Casalbordino, 25 Gennaio 2010

**Osservazioni**  
**sulla Richiesta di Pronuncia di Compatibilità Ambientale**  
**relativa alla**  
**istanza di concessione di coltivazione "D.30.B.C-MD"**  
**progetto "Ombrina Mare"**  
**presentata dalla società Medoiligas Italia SpA**

**Ing. Lorenzo Luciano, a nome proprio**

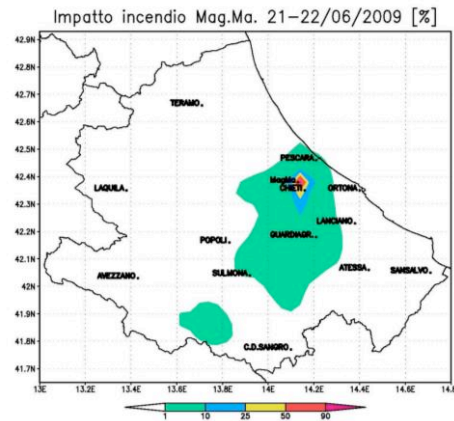
Lo SIA si concentra quindi sulla qualità dell'aria sulla terraferma, affermando che le ricadute di inquinanti sono circoscritte ad una zona di mare. Questo è però vero solo per le polveri grossolane mentre quelle più sottili, le nanopolveri e le polveri secondarie (le più pericolose) si allontanano dal punto di emissione per decine se non centinaia di km.

Si veda ad esempio la figura a lato con la distribuzione delle polveri a seguito di un incendio, in cui l'area verde, più ampia, rappresenta la distribuzione del 10% delle polveri.

La valutazione analitica di quali e quanti inquinanti ricadrebbero sulla terraferma deve quindi essere fatta comunque, soprattutto se si considera che dai camini e dalle torce escono ogni ora 8290 kg di fumi e di ceneri (considerando solo il combustibile per i generatori di energia elettrica a gas e l'inceneritore - fantasiosamente chiamato "termodistruttore"). Verranno cioè emesse molte più di otto tonnellate di fumi e di ceneri ogni ora per almeno 24 anni (pag 235-236). Ogni analisi quantitativa è invece assente.
